令和2年度第5回福島県原子力発電所 安全確保技術検討会 追加質問への回答

2021年4月26日
東京電力ホールディングス株式会社

放射性液体廃棄物に係る系統概要，設備について

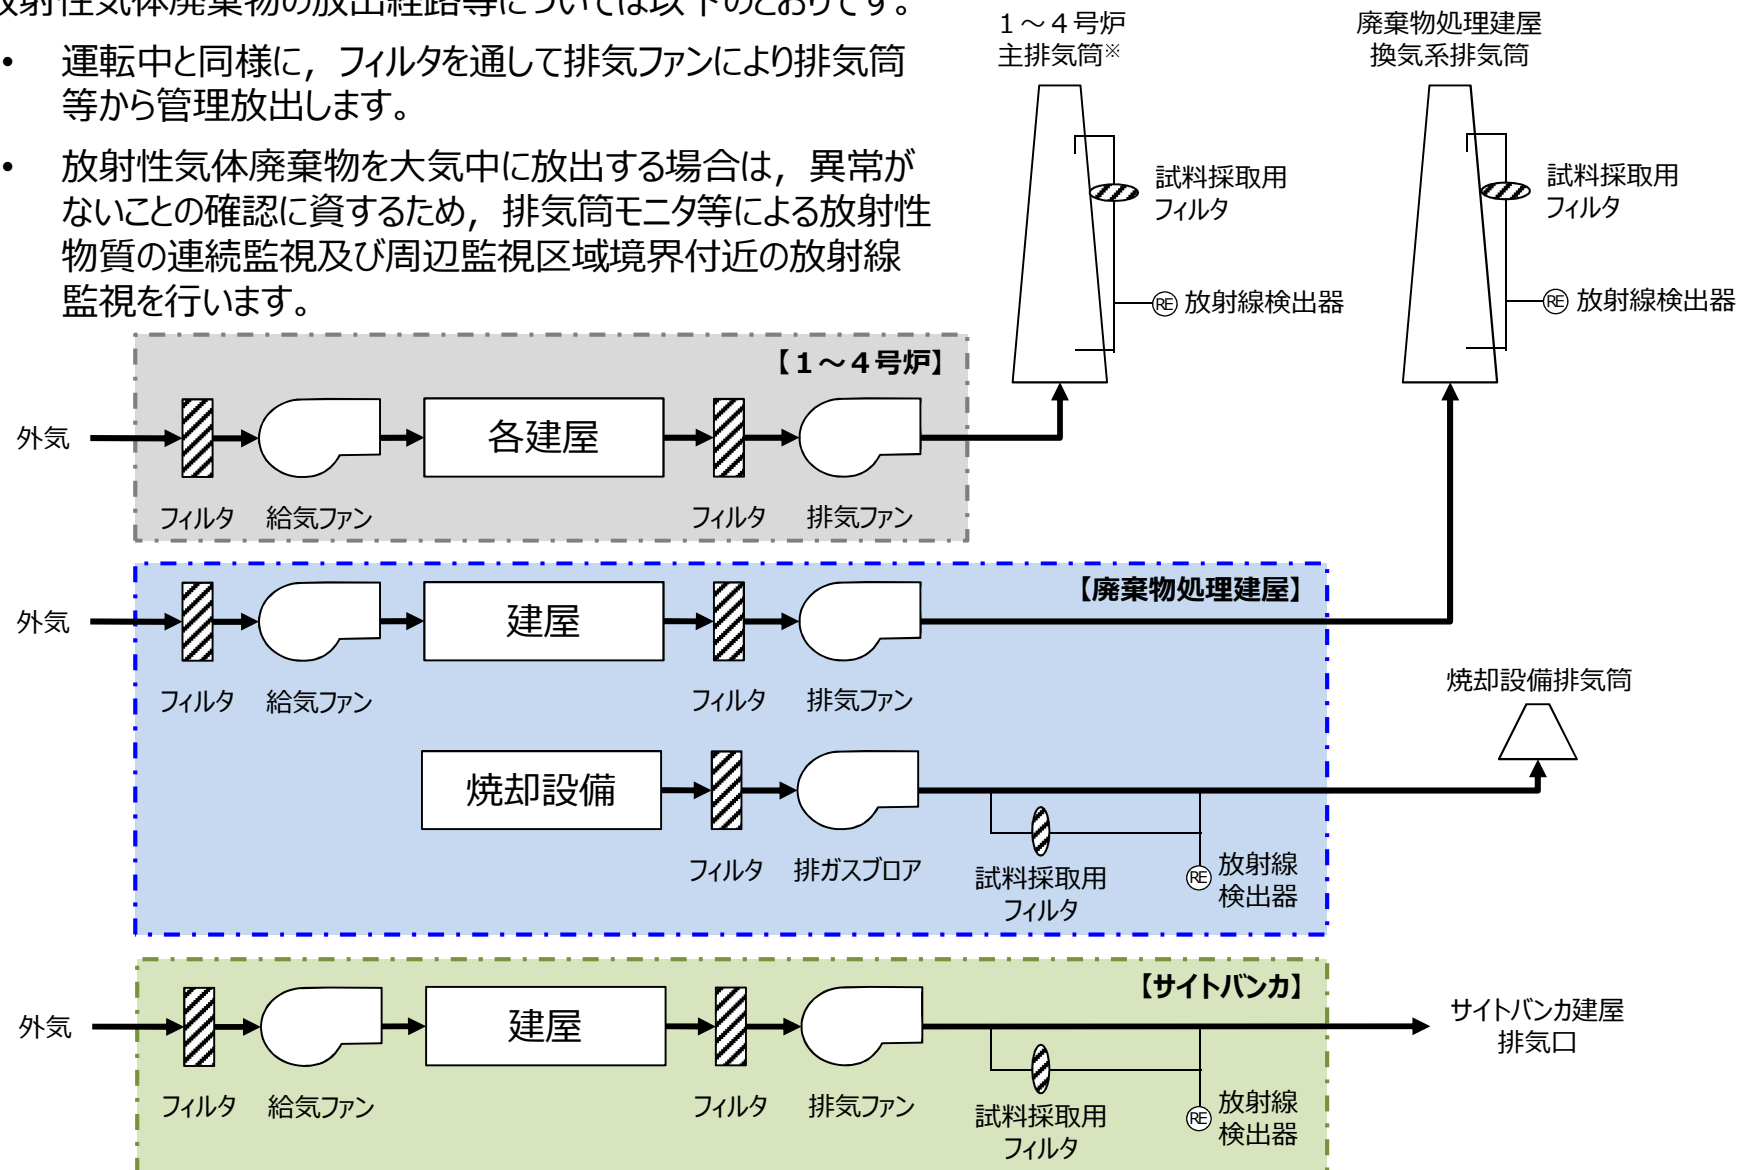
質問事項No.10：解体工事準備期間(第一段階)放射性液体廃棄物処理処分及び監視について運転時と同様としているが、液体廃棄物の種類、放出量、処理処分及び監視について系統概要、設備を示した上で説明していただきたい。特に、処理処分においては、サンプリングして濃度測定し海水系にて希釈放出する際の希釈方法（循環水系に代わる海水系は？希釈率は？）、排水モニタに拠る監視方法について説明していただきたい。

- 解体工事準備期間(第1段階)中に発生する放射性液体廃棄物については、各建屋の機器からのドレン等の原子炉運転中と同様な廃棄物を見込んでおり、廃液の種類及び性状に応じて、濃縮、ろ過及び脱塩処理を行い、放射性物質を可能な限り取り除いたうえで、再使用又は保安規定に定める範囲内で管理放出致します。環境への放出前にはあらかじめタンク等※においてサンプリングし、放射性物質の濃度の測定を行います。放出の際は、当直長が、液体廃棄物処理系排水モニタにより放射性液体廃棄物の放出を監視し、放水口での放射性物質の濃度が法令に定められた告示濃度を超えていないことを確認します。
 - 放射性液体廃棄物の希釈方法を、原子炉運転中に考慮していた循環水ポンプから原子炉補機冷却海水系ポンプに変更するため、希釈水量は原子炉運転中と比較して約1/100となります。
 - 排水モニタに異常があった場合でも、放水口モニタにて測定して検知可能となっております。
- ※：保安規定に定める試料採取箇所(貯留槽, 収集槽, 収集タンク, サンプル槽, 受けタンク)

- 放射性液体廃棄物の放出経路等については以下のとおりです。
 - ・ 希釈方法を，原子炉運転中に考慮していた循環水ポンプから原子炉補機冷却海水系ポンプに変更します。
 - ・ 運転中と同様に，各放出経路の最終タンク（図中★印）にて試料採取を実施します。また，液体廃棄物処理系排水モニタ（図中ⓇE）にて放出を監視します。
 - ・ 2号，3号及び4号炉放水口のいずれかから放出します。なお，廃棄物処理建屋は放射性液体廃棄物がタイラインによって，それぞれ移送できる構造となっております。
 - ・ 放水口の最終段では，希釈された排水を放水口モニタで監視しています。

放射性液体廃棄物の放出実績について

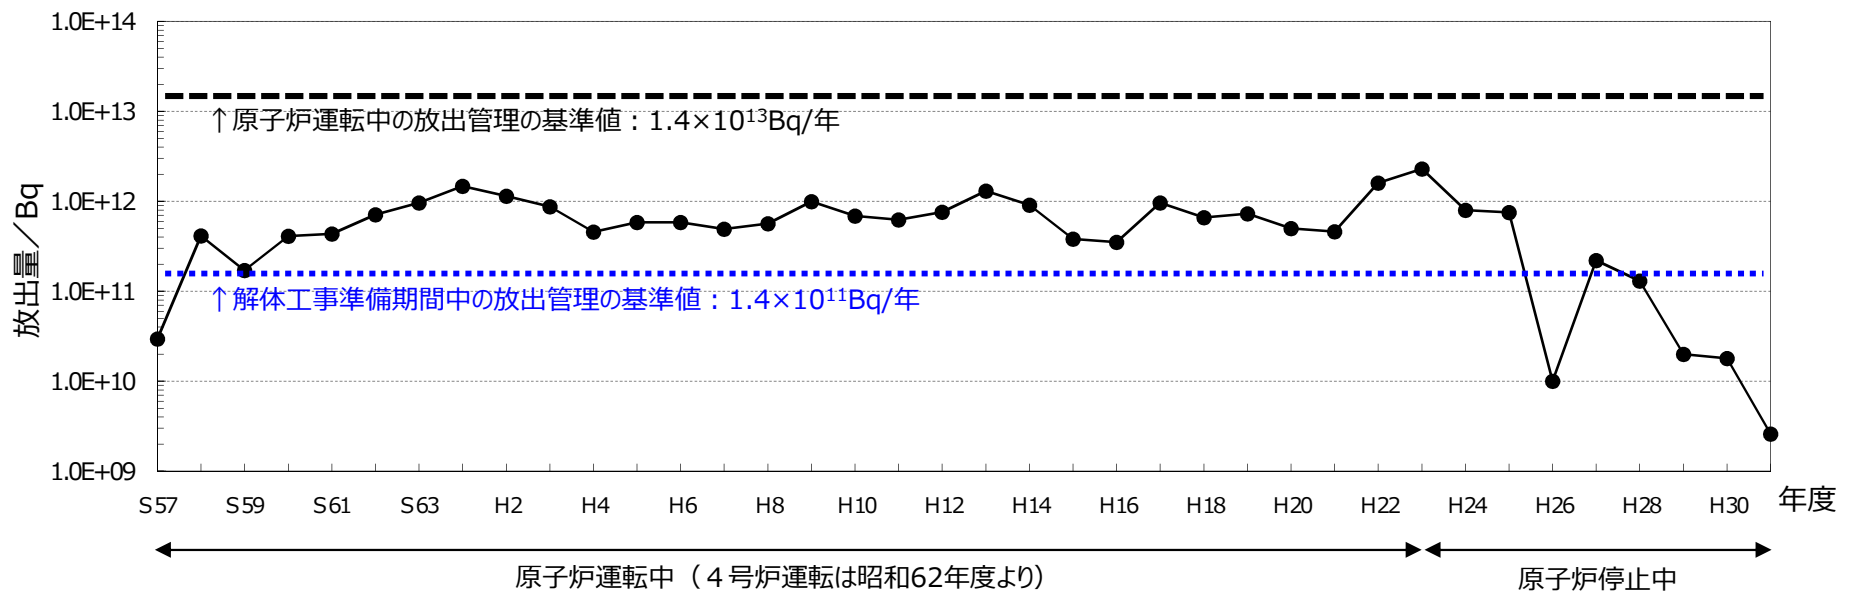
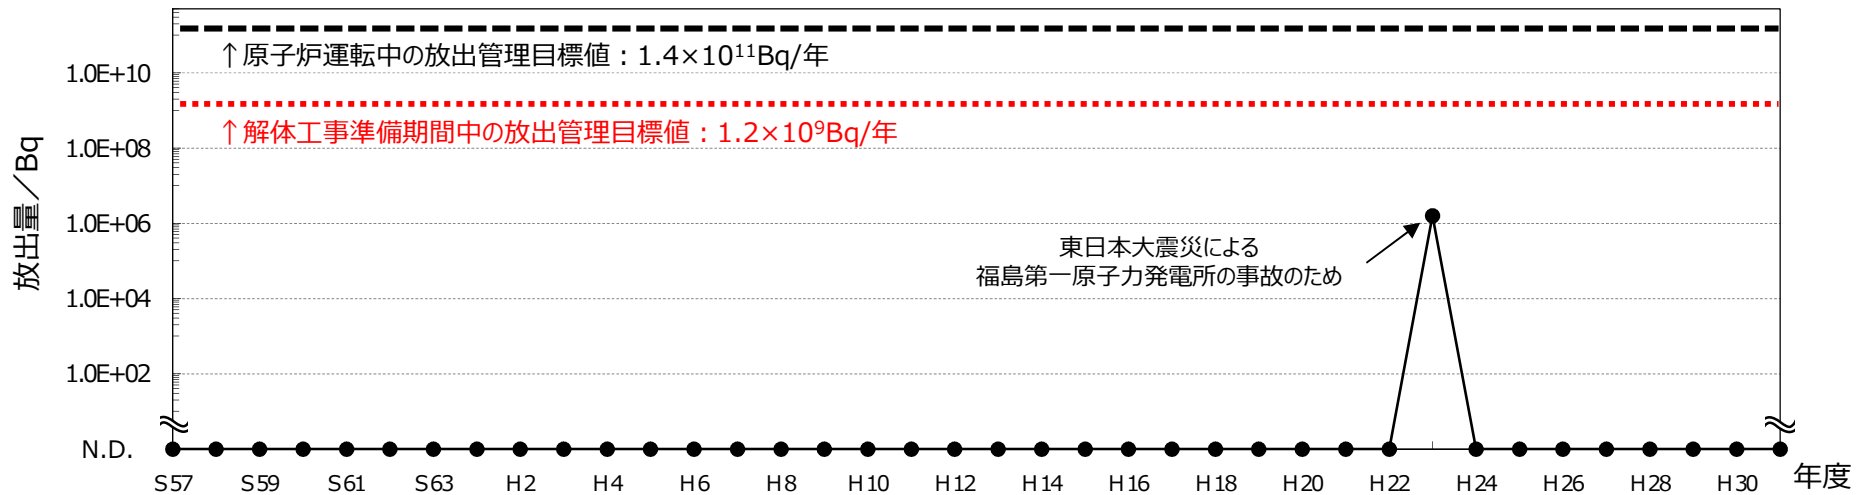
質問事項No.20：放出管理目標値等を変更するとしているが、運転中、休止期間中の放出の実績値を管理目標値と比較する形で、グラフ等にまとめて示していただきたい。（トリチウム、トリチウム以外の核種）。また、トリチウムについては、現在のサイトでの貯蔵量についても併せて示していただきたい。

➤ 放射性液体廃棄物の放出実績は図のとおりです（上：トリチウムを除く放射性液体廃棄物，下：トリチウム）。
